Commune de Daverdisse

Compte rendu de la réunion d'information du 04/02/2025 à l'attention de la population et la CLDR

Information sur l'avant-projet de « création d'une maison rurale sur le site de la salle Saint Remacle à Haut-Fays »

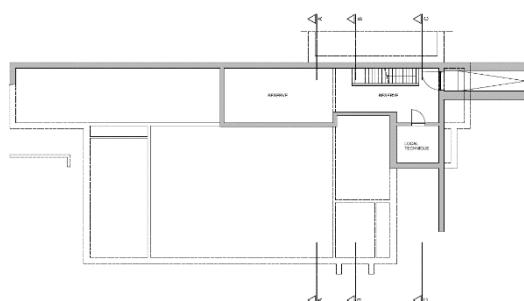
Ne faudrait-il pas envisager une scène mobile ? Ou une scène qui s'abaisse ?

La scène sera-t-elle accessible aux PMR ?

Maintenir la scène fixe est une demande de longue date des associations. Ce sera la seule salle à en disposer sur la commune. Une scène mobile implique les montages et démontages, ce qui est peu pratique. Son niveau pourrait éventuellement être descendu à 80 cm, plutôt qu'1 m. Cela laissera suffisamment d'espace pour y ranger des tables sur chariots.

La seule solution serait d'installer une petite plateforme élévatrice sur la scène, près de l'escalier.

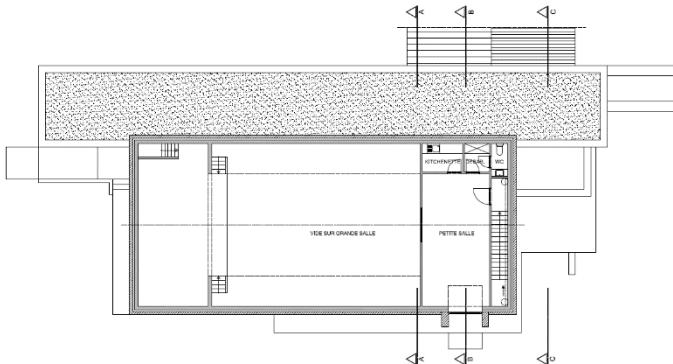
Des issues de secours sont-elles prévues ?

Il y en a 4 au rez-de-chaussée (entrée, grands coulissants en façade, porte arrière, entrée secondaire). L'évacuation de l'étage pourra se faire par l'escalier (et éventuellement par la toiture plate de l'annexe ?).
